Le préfet de la Haute-Savoie

Annecy, le 25 septembre 2026

**Arrêté n°PAIC-2026-0084 du 25/09/2026 portant des mesures additionnelles
société SAGRADRANSE - carrière des Etalins
lieux-dits « Les Bois Ruffins », « Les Plagnes » et « Les Reboux »
commune de MEILLERIE (74500)
(siret : 795 780 667 00015)**

ANNEXE I : Prise d'eau

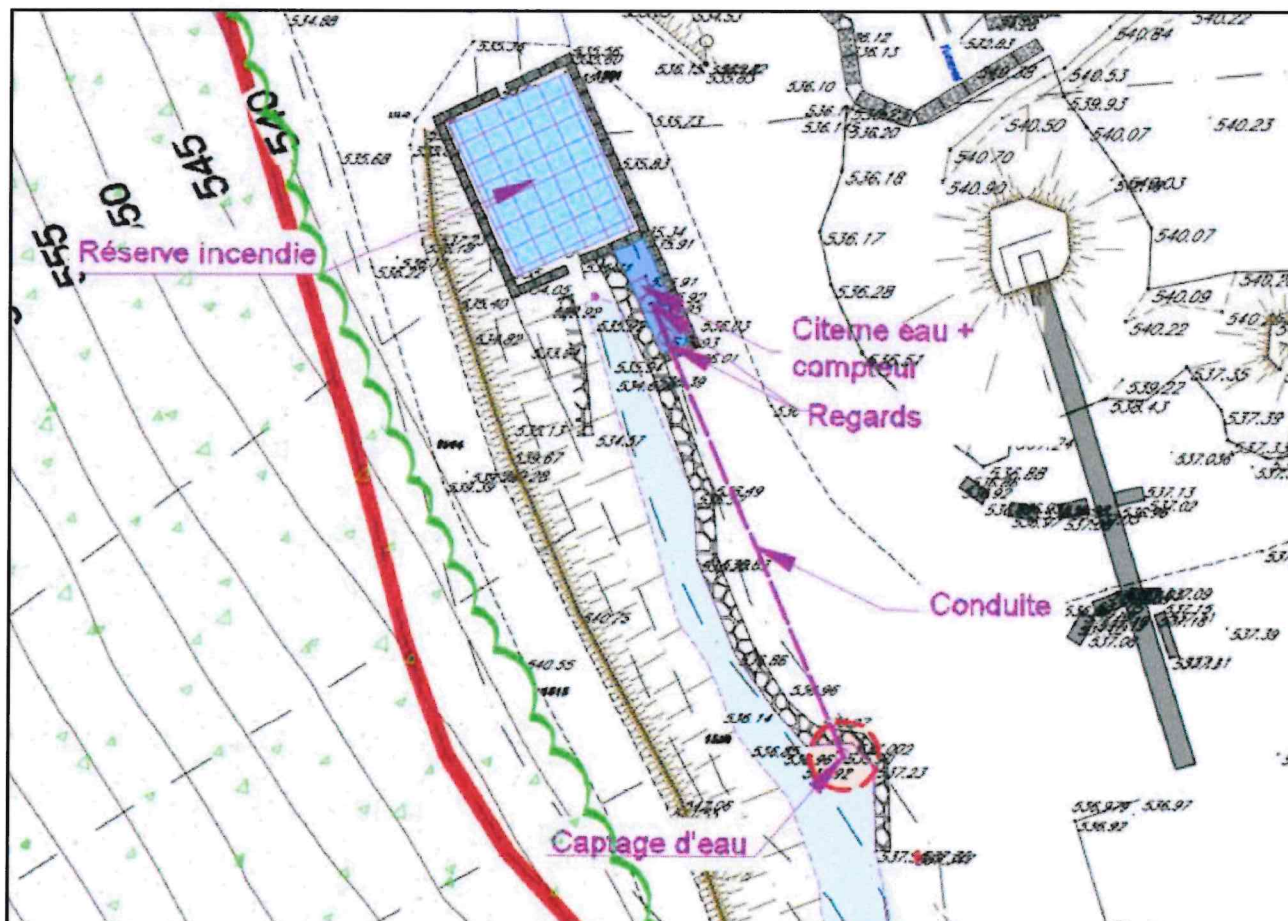
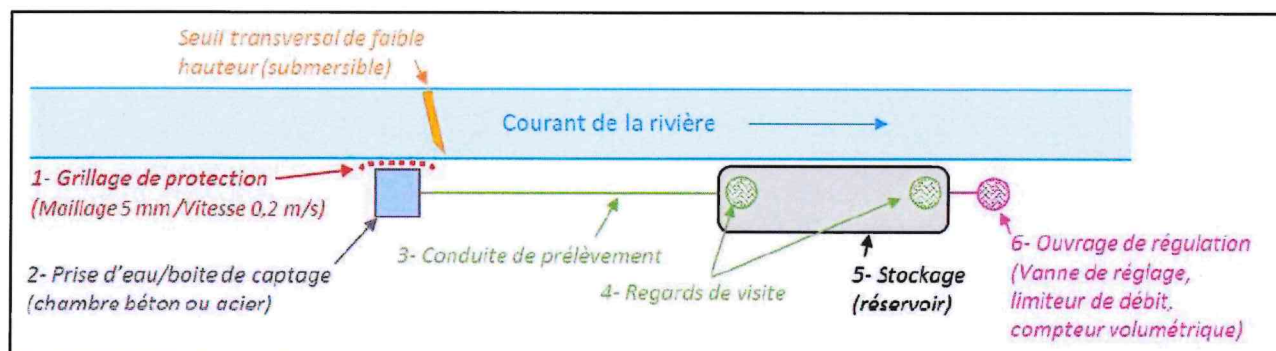
« La prise d'eau est assurée par une chambre de captage sans pompage. Elle est réalisée et située conformément aux plans de l'annexe I du présent arrêté. Elle alimente par gravité un réservoir tampon de 10 m³ équipé d'une surverse qui permet de restituer directement l'eau au milieu naturel.

Le départ de la conduite qui alimente le réservoir est situé à environ 60 cm de profondeur. Cette conduite est équipée d'un regard de visite qui permet de contrôler, limiter, ajuster ou interrompre le débit prélevé dans la rivière à l'aide d'un système de vanne. Il est en aval de la prise d'eau et en amont du réservoir.

Une grille est mise en place sur le pourtour de l'ouvrage présentant un maillage de 5 mm afin de limiter le risque de colmatage et d'entraînement de la faune aquatique, notamment les « juvéniles de salmonidés ».

ANNEXE II : Plans gestion des eaux pluviales

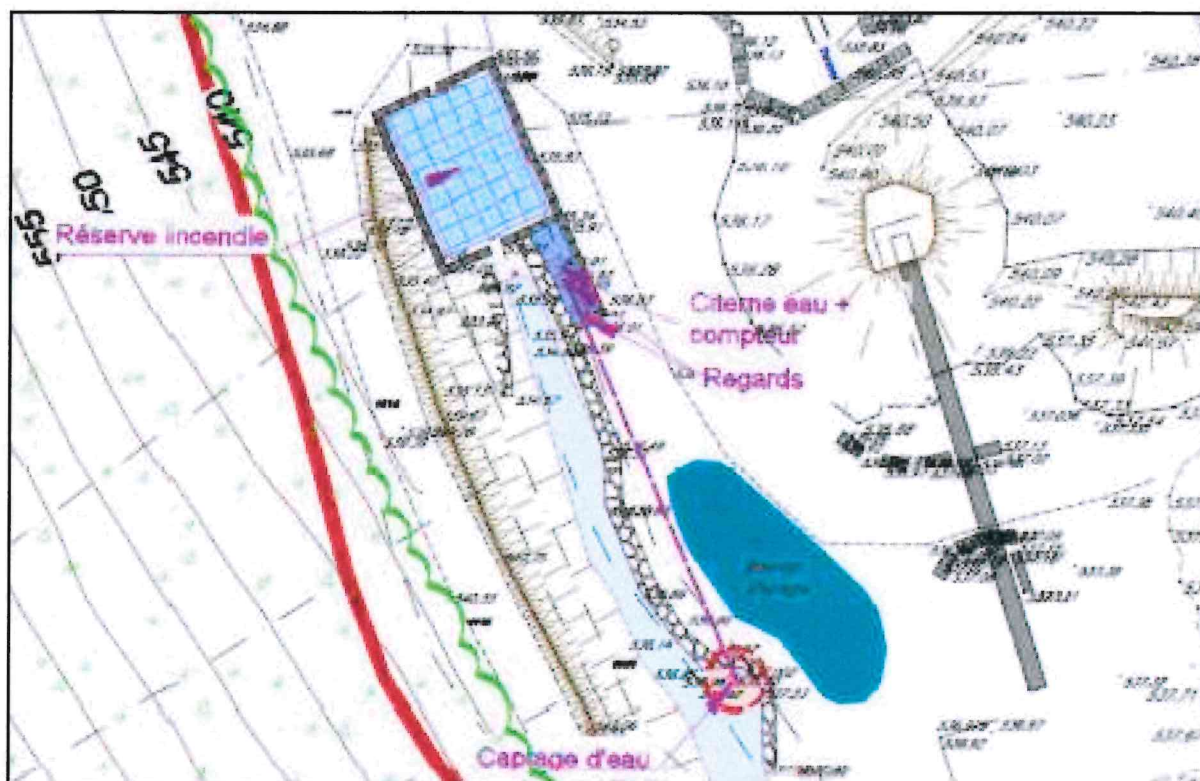
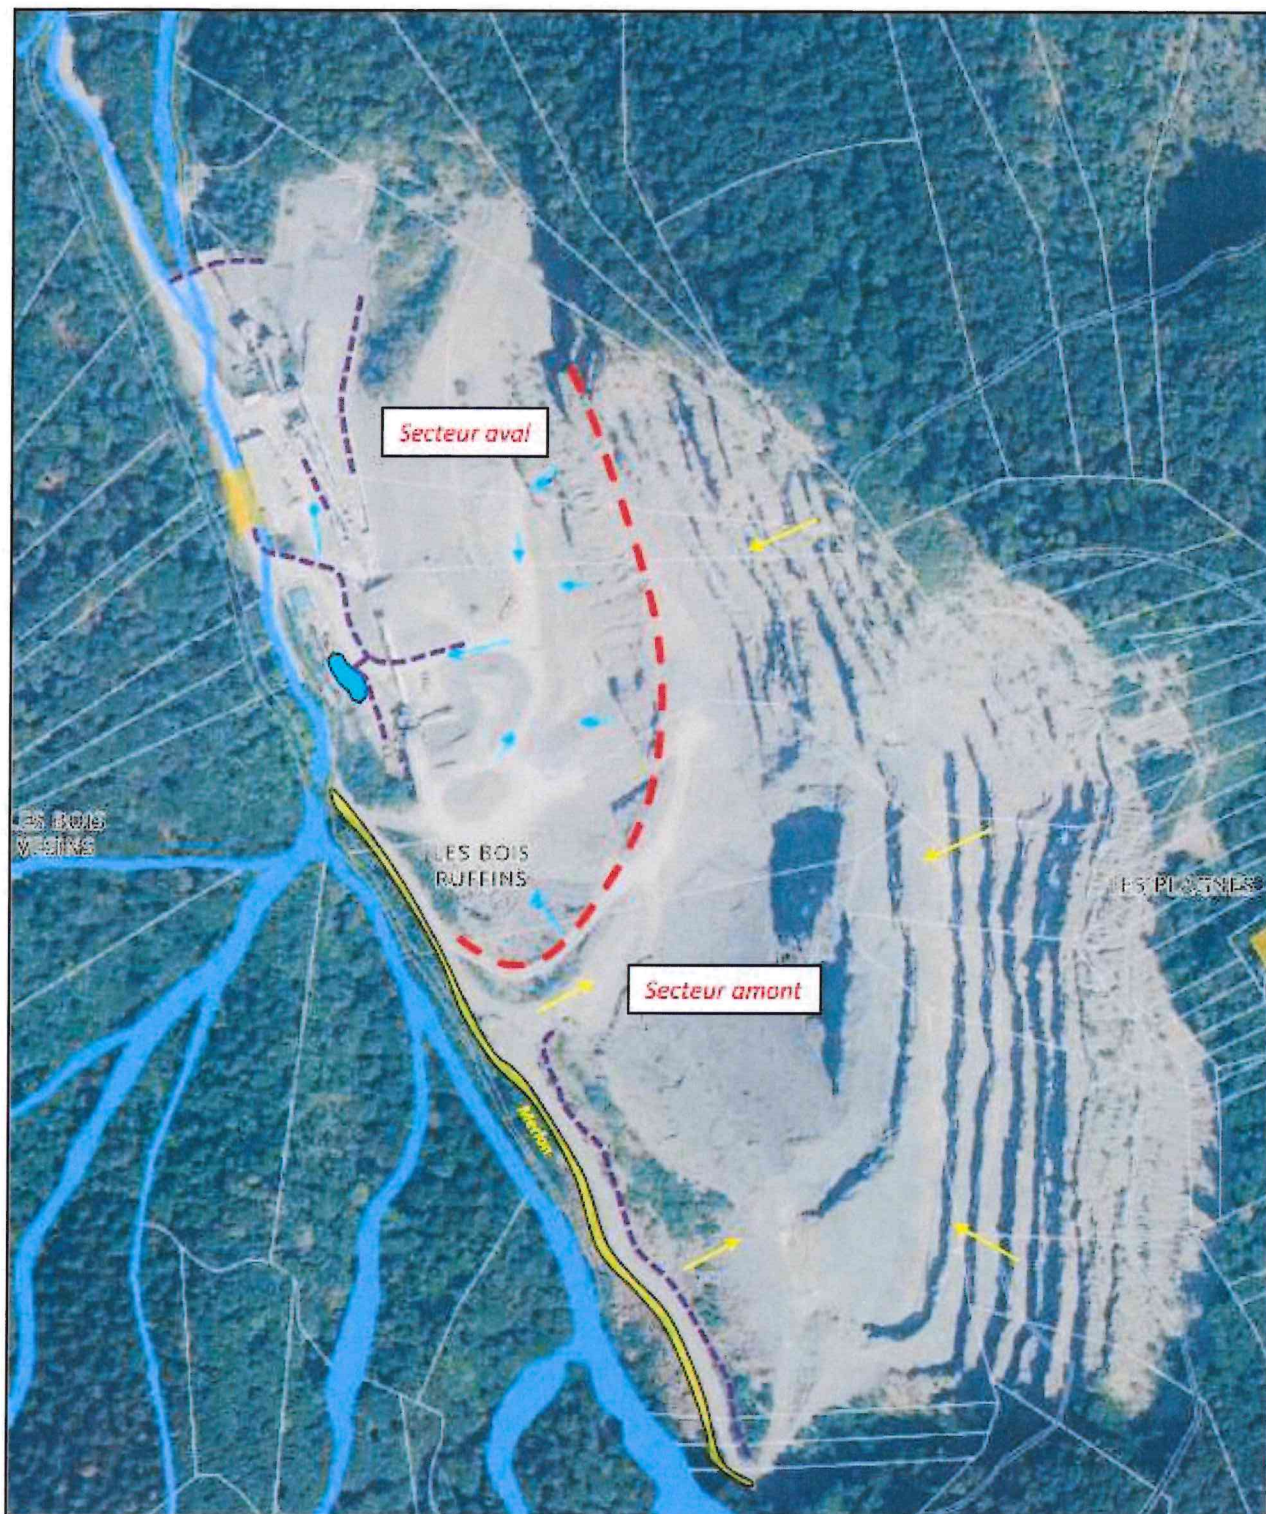
Le merlon le long du ruisseau sur ce secteur est maintenu et un fossé drainant est mis en œuvre en aval du merlon, côté carreau d'exploitation conformément à l'annexe II du présent arrêté.

- les secteurs à nus sur la partie Nord de ce secteur, ne faisant plus l'objet d'exploitation sont revégétalisés ;
- Les ouvrages définis selon le plan en annexe II du présent arrêté doivent être mis en place :
 - les eaux de ruissellement des pistes sont dirigées vers des fossés drainants positionnés le long des pistes ;
 - dans la partie supérieure, les écoulements sont dirigés vers un bassin de décantation/orage sans rejet dans le ruisseau des Etalins. Le bassin d'un volume de 460 m³ est curé régulièrement et est entièrement clôturé.

- Longueur : 20 m - Volume : 460 m³
 - Largeur : 8 m - Profondeur : 3 m
- (Ceinturé par un merlon de 1,5 m de hauteur)

ANNEXE III : Plans des merlons de protection

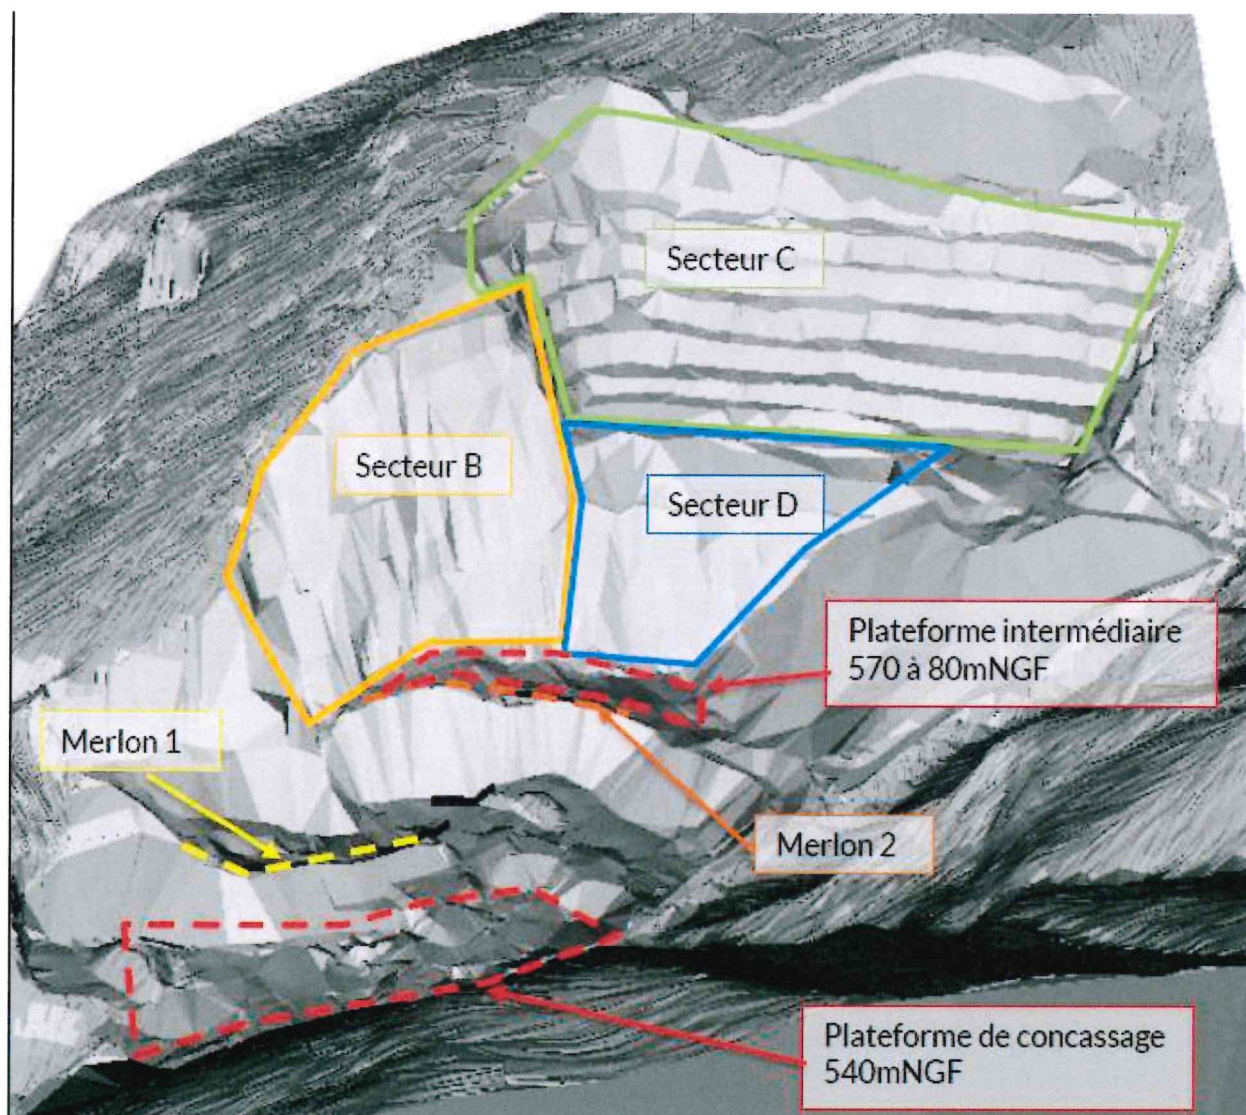
La plateforme intermédiaire située sur les plans en annexe III du présent arrêté est maintenue.

Les ouvrages de protection sont réalisés selon les plans en annexe III du présent arrêté. Ils présentent les caractéristiques constructives suivantes :

- remodelage du merlon 1 existant : réduction de la hauteur à 2 mètres sur environ 40 m et allongement vers le sud-Est de façon incurvée sur 10 mètres ;
- remodelage du merlon 2 existant : réduction de la hauteur à 2 m et allongement du merlon vers le Nord sur la plate-forme intermédiaire.
